**183. Sitzung des
Planungsausschusses
am 29.06.2026**

Stellungnahme zum Raumordnungsplan Wind des Planungsverbandes Region Chemnitz im Rahmen des Beteiligungsverfahrens gemäß § 9 Absatz 2 ROG – Beratung und Beschlussfassung

TOP 2.1. ROPW des PV Region Chemnitz

TOP 2.1. ROPW des PV RC

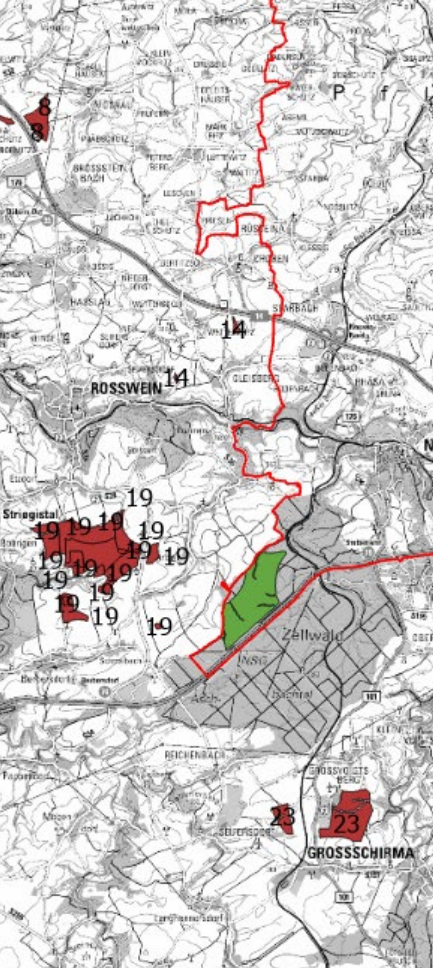
- grenzt direkt an PR
- Abstände zur Wohnbebauung in Weitzschenhain und Mögen (Lommatzsch) < 1.000 m; zu Mögen tlw. 600 m
→ k. Konfl. m. regionalpl. Festl.
- Bitte um Prüfung eines Abstandes von 1.000 m (einheitl. Herangehensweise in PR OEOE)

- grenzt direkt an PR
 - Abstände zur Wohnbebauung ca. 850 m w. Mohorn (AB)
- k. Konfl. m. regionalpl. Festl.
→ Bitte um Prüfung eines Abstandes von 1.000 m

- Ausweisung der Gebiete kann nachvollzogen werden
- Konflikte der geplanten Festlegungen zur WEN mit regional-planerischen Zielen in der PR OEOE können nicht festgestellt werden
- Beeinträchtigung von Planungen auf dem Gebiet der PR OEOE sind nicht zu befürchten

→ Bitte um Prüfung eines Abstandes von 1000 m zur Wohnbebauung in PR OEOE (auch im Außenbereich)

TOP 3.2. Heilung eines Darstellungsfehlers

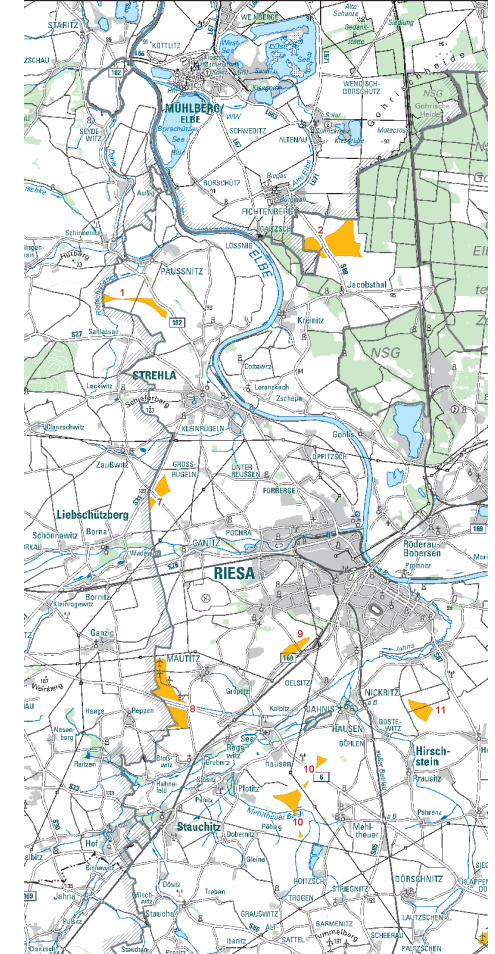
- Feststellung durch VGS:
nur die Umrissdarstellung und Nummerierung
der VRG im nw Bereich der Festlegungskarte
(keine Flächenfüllung)
- Ursache nachträglich ergänzter Bereich der
Grundkarte außerhalb der Region) →
Überlagerung der Farbdarstellung der VRG
- betrifft 8 VRG: VRG 1, 2, 7 bis 11, teilw. 31
- Unterlagen für VV am 23.03.2026 nicht
betroffen

- Rücksprache Rechtsberatung:
- aktuelle Beteiligung soll weiter durchlaufen
- Austausch und Dokumentation der geänderten Karte (erfolgte 13.05.) mit
 - Hinweis auf die Änderung wegen der ursprünglich fehlerhaften Darstellung
 - Änderung Dateinamen mit Versionsbez.
 - Hinweis auf der Eingangswebseite zum Beteiligungsverfahren
- erneute Auslegung ist erforderlich

Am 13.05.2026 erfolgte ein Austausch der Karte „F6 Karte 1 TFS VRG Festlegungskarte“ aufgrund einer technischen Korrektur der Farbfüllung der VRG-Flächen 1, 2, 7 bis 11 sowie eines Teils des VRG 31. Die neue Karte heißt „F6 Karte 1 TFS VRG Festlegungskarte 13.05.2026“.

RVP Elbe-Oberlausitz-Leitung
 Abschnitt
 Großenhain/Nord – Altwilschdorf
 Anlage 3
 Ergebnis der Raumverträglichkeitsprüfung

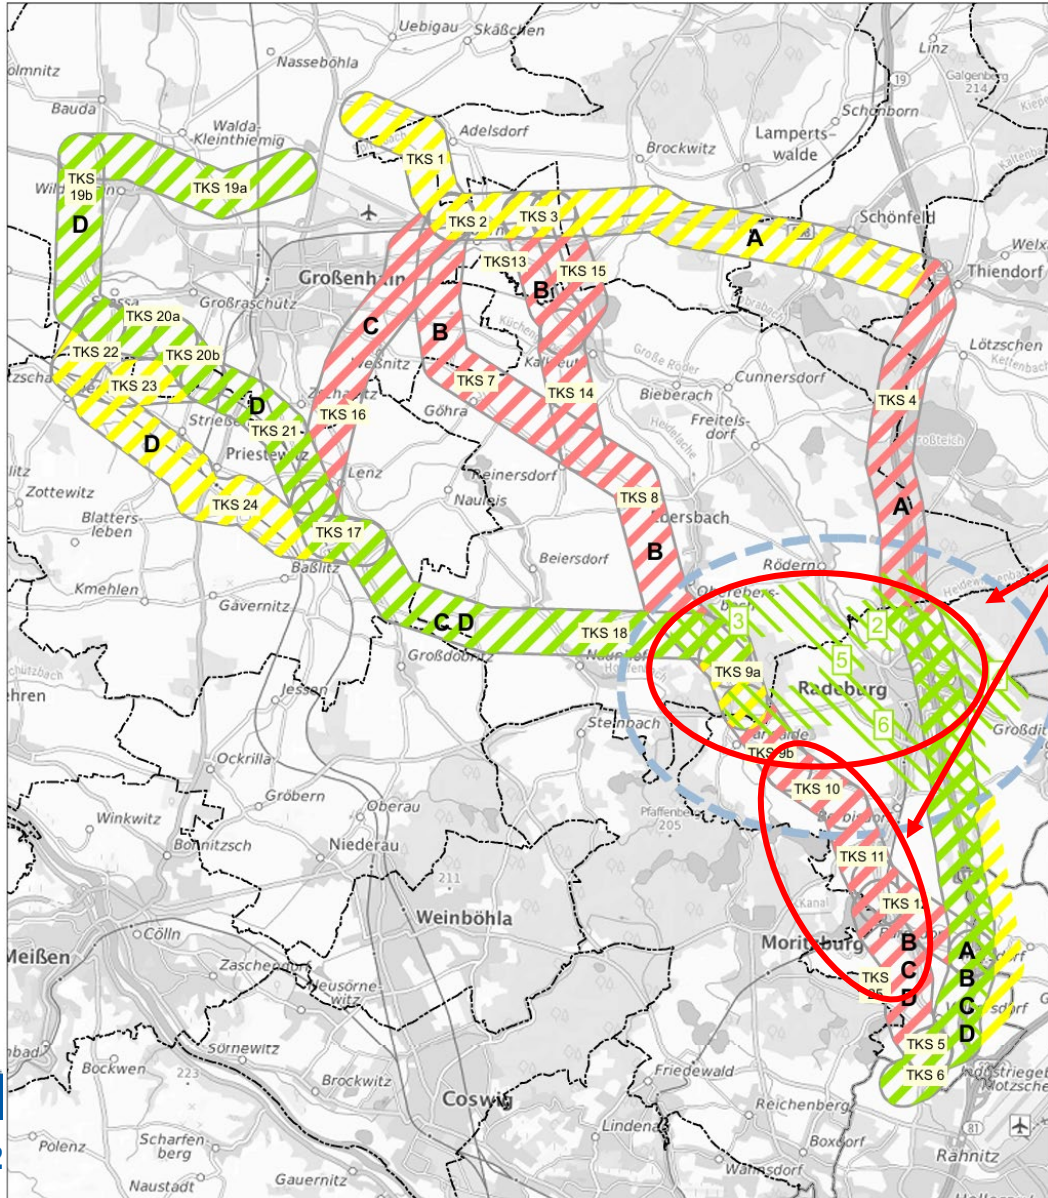
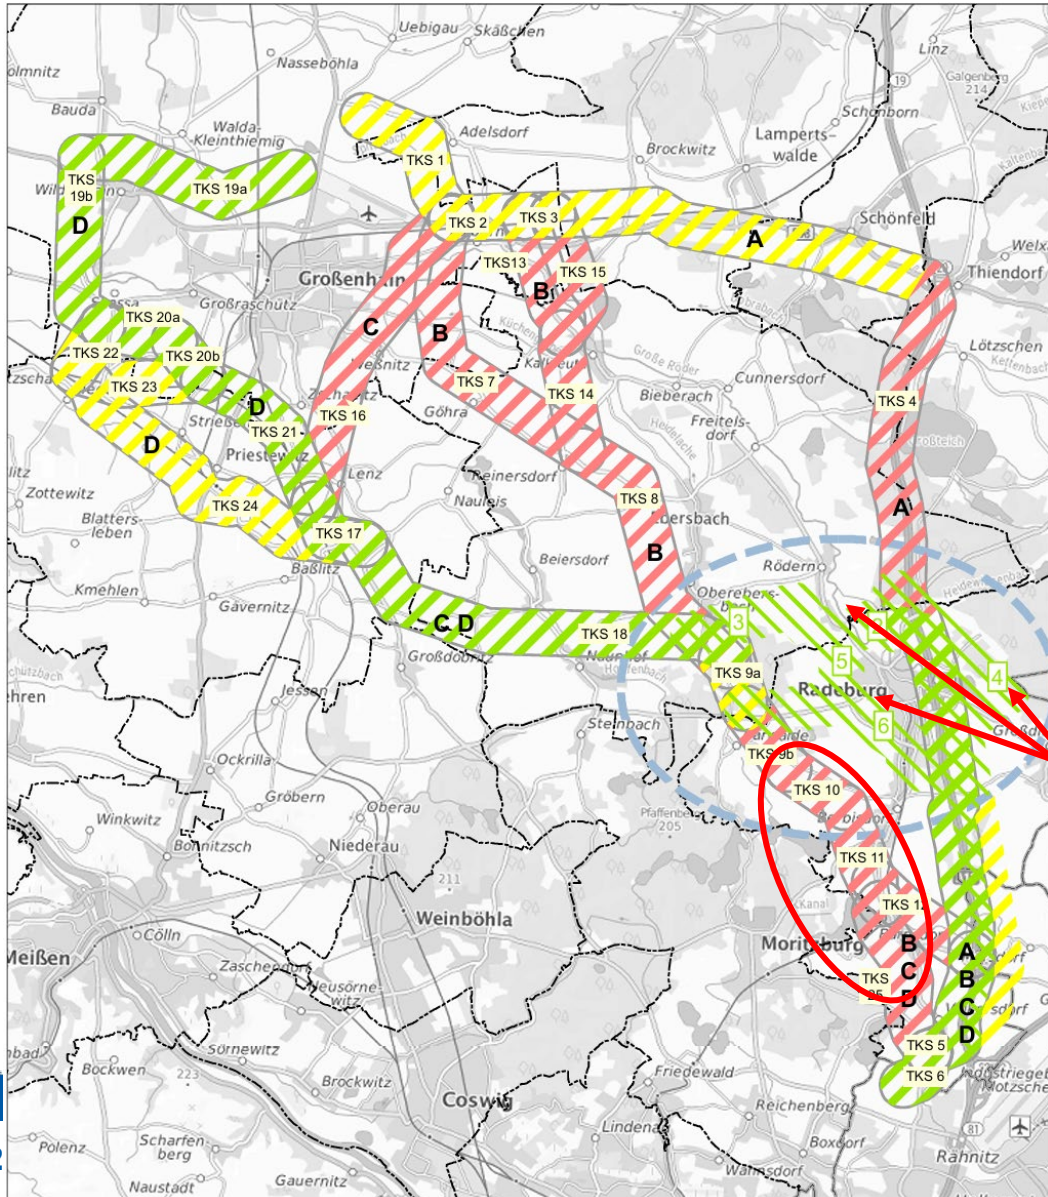
- keine klare Vorzugsvariante
- keine Raumverträglichkeit für Bereich südlich der S 177 (Kulturlandschaftsschutz & naturschutzfachliche Aspekte)
- Notwendigkeit vertiefter Untersuchungen insb. in **Alternative A und D**

– **Prüfung Kombination Variante A & D in Verlängerung mit TKS 18**

- Prüfung vertieft zu untersuchende Verbindungskorridore Alternative D zu A durch 50Hertz
- Einleitung Planfeststellungsverfahren 2028 geplant
- **Bedeutung Regionalplan**
 - Vorzugsvariante im TRPL Energieversorgung / Windenergienutzung als VRG einzustellen
